雨水排水の流域計画を立てるために
シミュレーションの報告書に関する質問書

「流域治水の会 船橋」

海老川上流地区土地区画整理事業（以下、事業）が海老川流域に及ぼす影響を解析した報告書（『令和 4 年 二級河川海老川水系海老川氾濫解析業務委託 報告書』令和 4 年 9 月、三井共同建設コンサルタント作成）について、以下のように質問いたします。

Q5. 事業地周辺の浸水深増加について

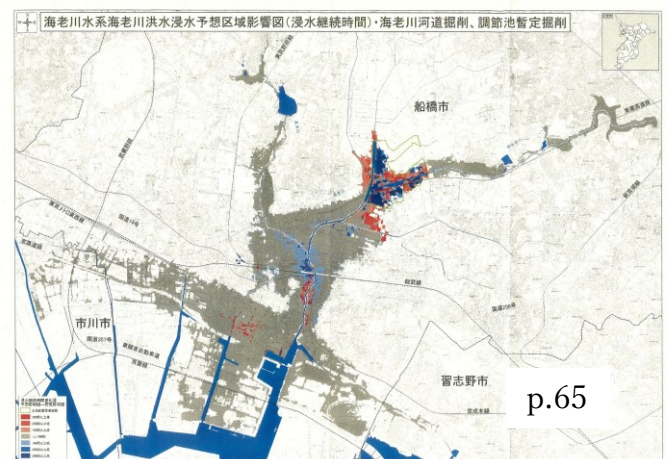
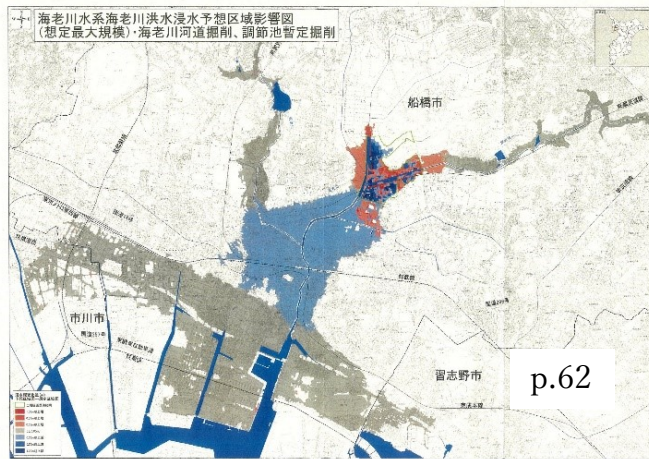
事業地周辺の浸水深が増えたのは、盛り土などによって河道沿いの空間が狭められ、河川の水が下流に流れにくくなったことが主な原因と考えられます（影響図 p.66 などでも三井共同建設コンサルタントも同様のコメント。これを仮にダム効果と呼ぶことにします）。

今回のシミュレーションでは市管理河川の浸水深の変化は図示されなかったため、たとえば念田川や北谷津川上流はまるで事業の影響を受けないかのような印象を受けます。しかし実際にはダム効果による流出量の増加と、緩やかな勾配による氾濫水の拡散で、両河川流域には大きな被害が出ると考えられます。

北谷津川沿川では過去に何度か外水氾濫があったと住民から聞いています。豪雨の時代、リスク軽減のために取り得る対策はありますか？

Q6. 浸水継続時間（解析は想定最大規模の雨量のみ実施）について

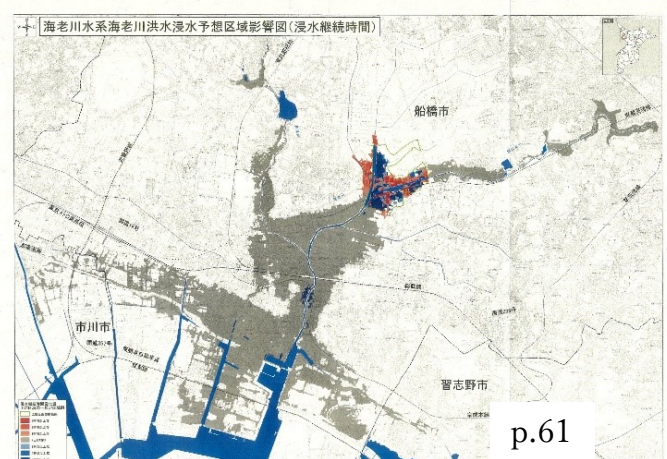
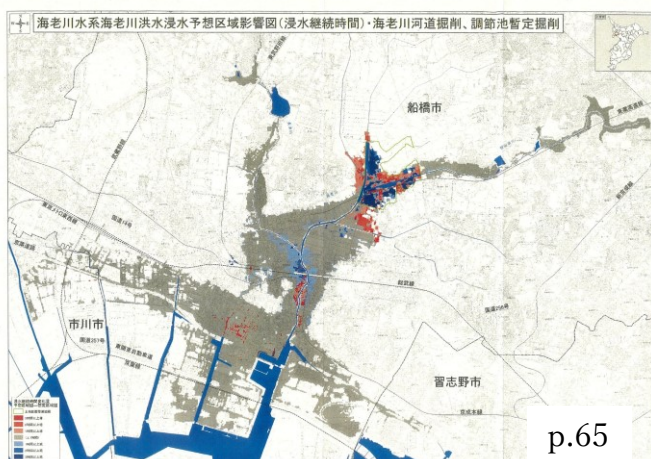
- ① 浸水深(影響図 p.62&66)と浸水継続時間（同 p.65）を比較すると、下流の浸水深は減るが、浸水継続時間は逆に「宮本 1、2 丁目および本町 4 丁目」「市役所から本海川にかけて」などで増えていることがわかります。「浸水深は減るのに浸水継続時間は増える」という矛盾した結果になった原因は何でしょうか。当該エリアは時間 50 mm 対応の下水道整備が終わっていることは確認しています。

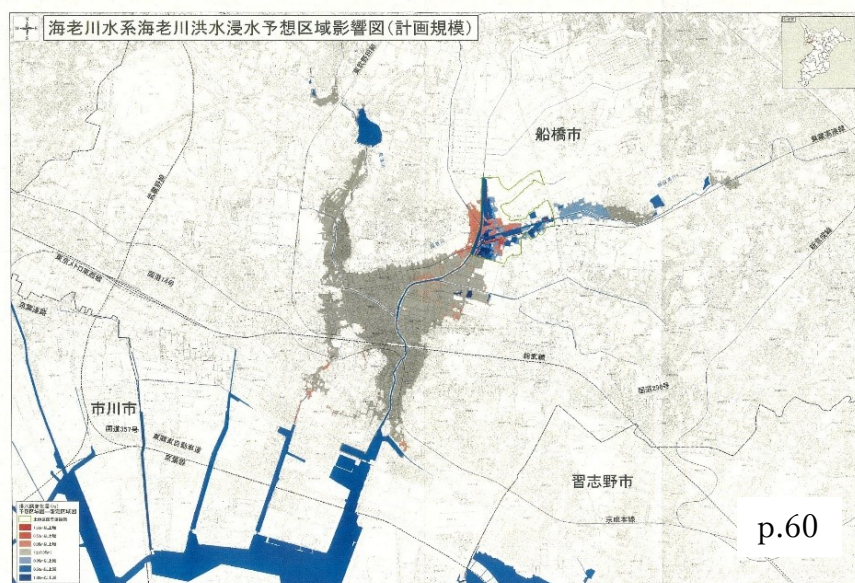
- ② 県の河川工事のある（影響図 p.65）なし（同 p.61）を比較すると、県の河川工事をした方が浸水継続時間が長くなる場所が出現します（海老川調節池予定地、宮本1、2丁目、本町4丁目、市役所から本海川にかけてなど）。つまり滞りなく排水することを期待して行われる県の河川工事は、むしろ一部の地域の排水を阻害することがわかります。考えられる原因と対策をお聞かせください。

Q9, 調整池について

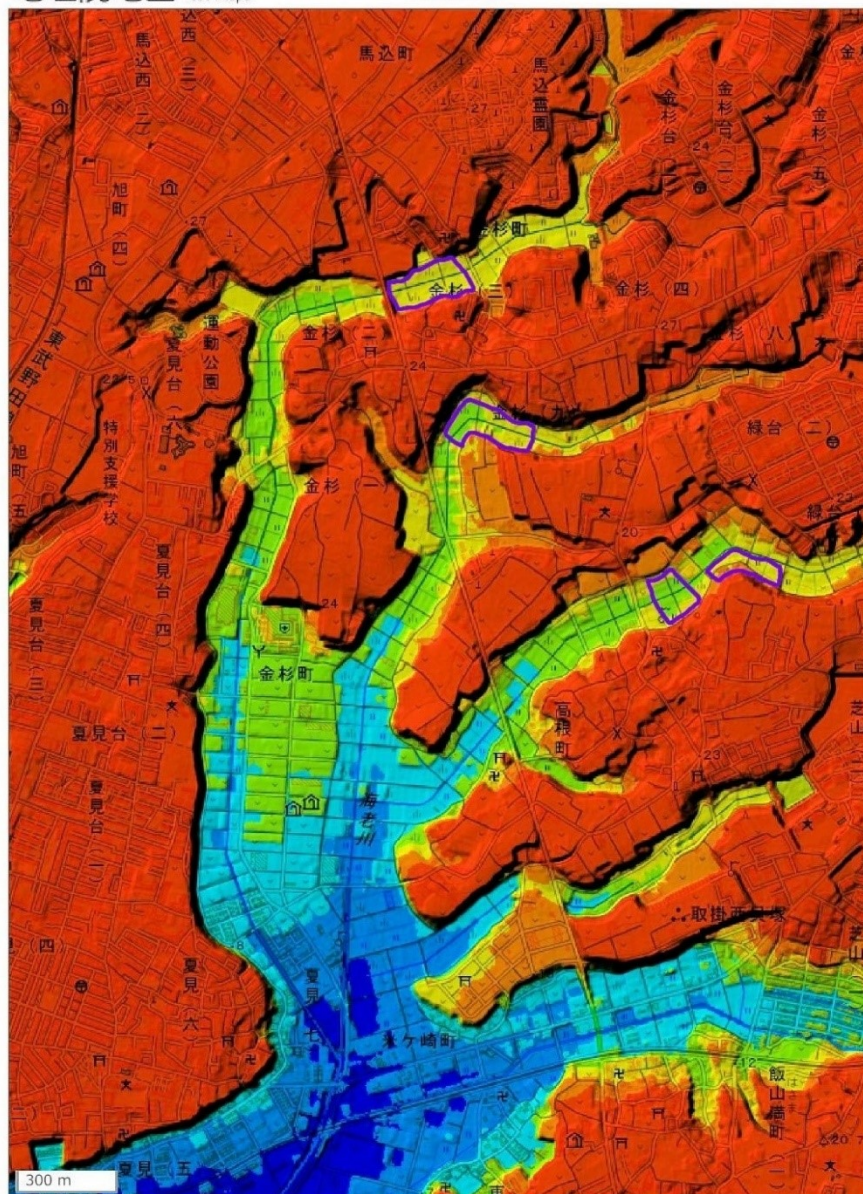
新たに調整池を造ることを提案します。気候変動による豪雨の増加によって、事業地のみならず、海老川流域の洪水リスクが高まっているからです。

場所の提案を行いました。シミュレーションの結果を見ると、飯山満川流域にも増設が望まれます。設置の可能性をお聞かせください。
